Dodatek č. 1 smlouvy o dílo č. NPÚ – ÚPS Praha/2001H1170038/557/2017,
uzavřené dle příslušných ustanovení občanského zákoníku mezi smluvními stranami

„SZ Březnice – oprava veřejných toalet a dílny“

ZMĚNOVÝ LIST

název ZL: **Havárie překladu - klenba**

SKLENĚNÁ PODLAHA

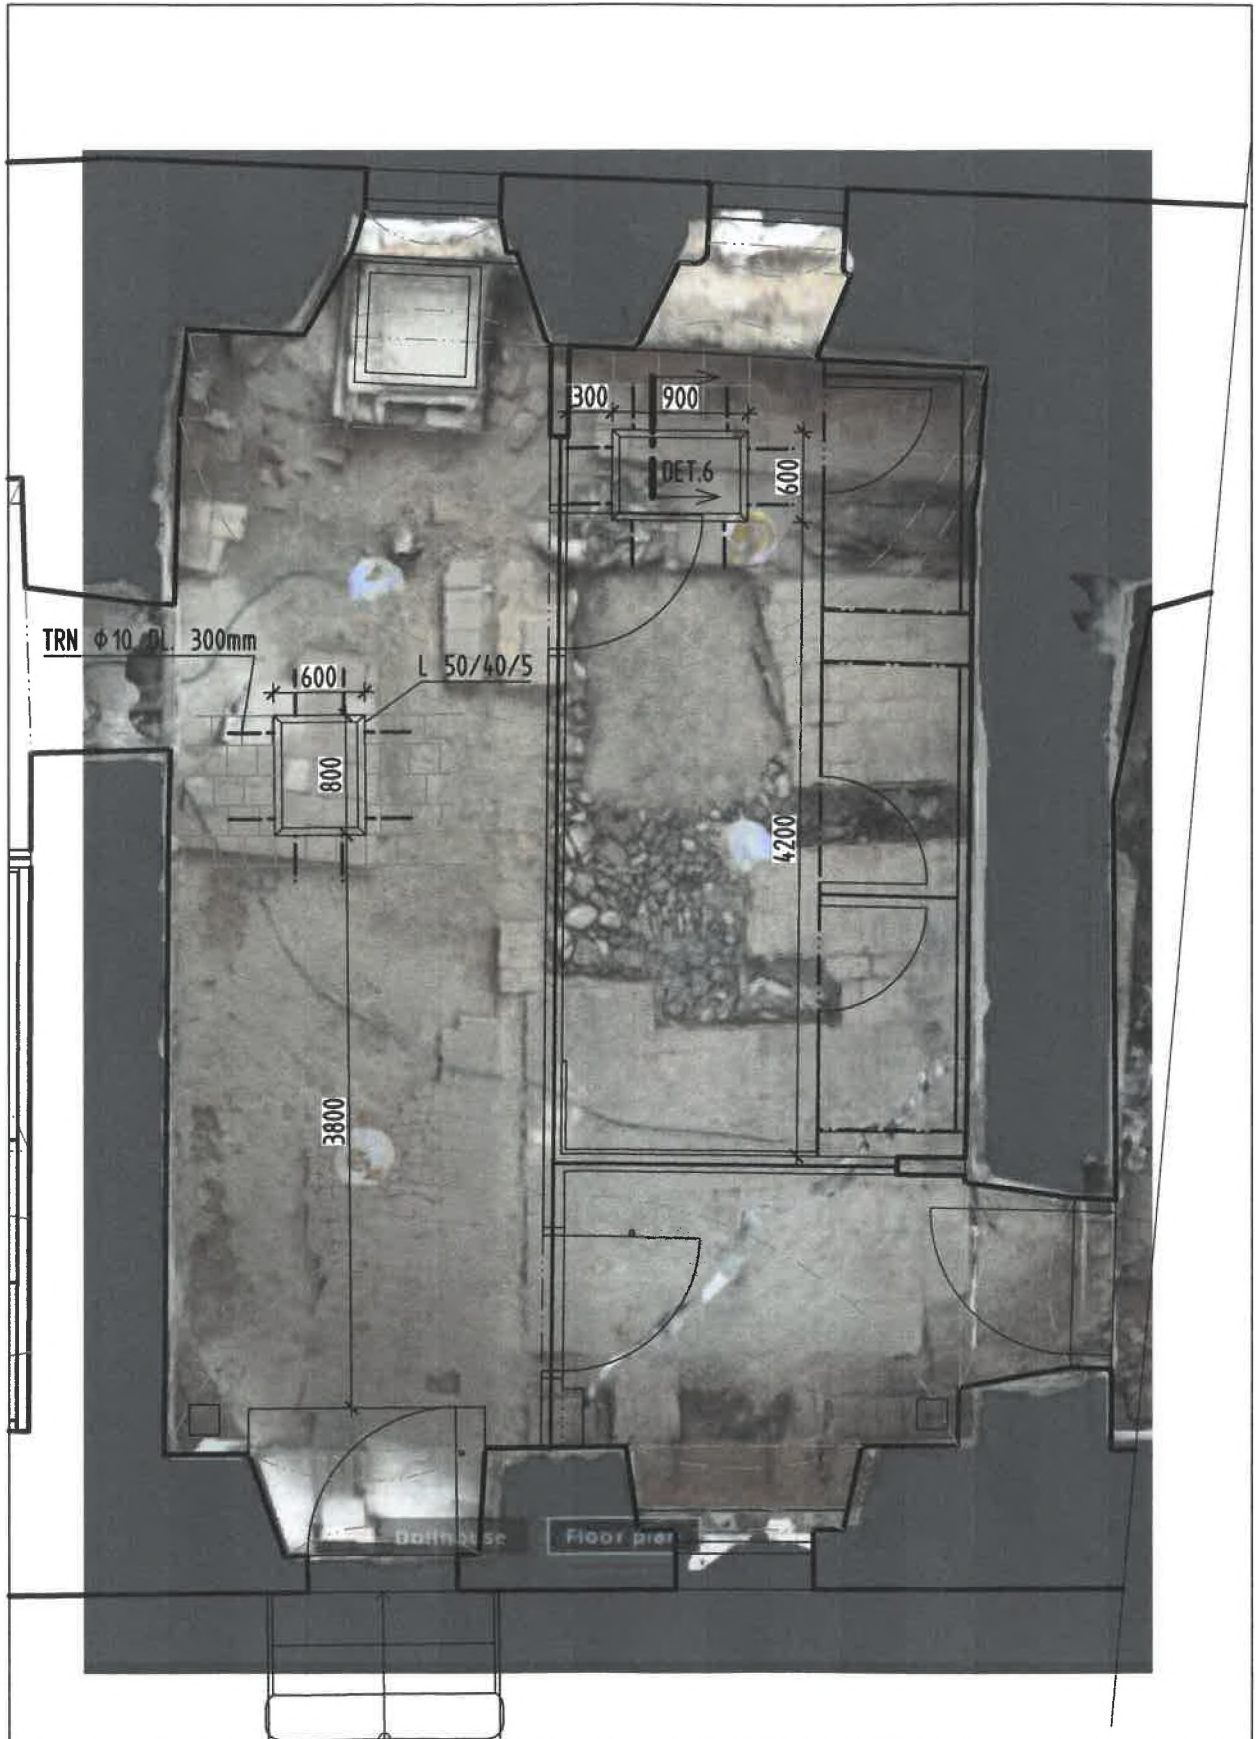
název ZL: **Pochozí skleněné průhledy v podlaze**

Jedná se o stavební vícepráce a dodávky vzniklé na základě nových poznatků při odkrývání konstrukcí. Potřeba provedení stavebních víceprací vznikla v důsledku okolností, které nebylo možné při zpracovávání projektové dokumentace s náležitou péčí předpokládat. Projektant nemohl provést sondy do konstrukcí nedemontovatelných bez následku trvalého poškození stávajícího stavu.

Požadavek Správy objektu pro možnost prezentace nalezených vrstev historických podlah široké veřejnosti, požadavek byl akceptován památkovým garantem.

- VŠECHNY ROZMĚRY BUDOU OVĚŘENY NA STAVBĚ
- RÁM OSADIT V KOORDINACI SE SPÁROŘEZEM
- OCELOVÉ PRVKY BUDOU ŽÁROVĚ ZINKOVÁNY, VIDITELNÉ ČÁSTI BUDOU OPATŘENY NÁTĚREM (KOVÁŘSKÁ ČERN)
- PŘÍVODNÍ KABEL CYKY 3Jx2,5 PRO LED PÁSKY BUDE PŘÍVEDEN Z ROZVADĚČE (DLE PD)
- KABEL BUDE V PODLAŽE VEDEN V CHRÁNIČCE $\phi 16$ mm
- V ROZVADĚČI BUDE OSAZEN ZDROJ 12V
